株式会社 サンミュロン

仕様変更のお知らせ

KC形ライトスイッチ
 KCM - 16 KN C (高輝度白)

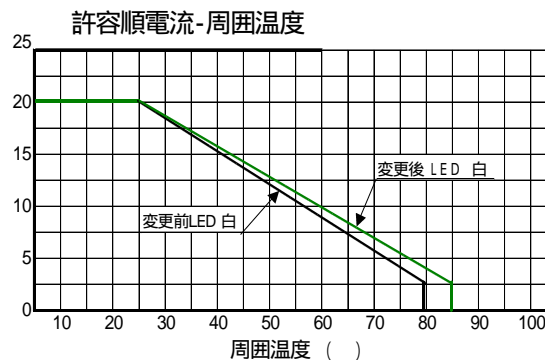
1. 使用LED変更

- ・上記形名に使用しております**高輝度白LED**をLEDメーカーの製造中止に伴い購入メーカーを変更させていただきます。
- ・変更後従来品に比べ、輝度や色味に多少の違いがございます。
- ・定格はほぼ同等ですが、LED外付抵抗等の仕様に若干変更がございます。(下表参照)
- ・形名、その他の仕様および価格に変更はございません。

2. 実施時期 2009年 10月 1日(ロット番号 7G60)生産分より
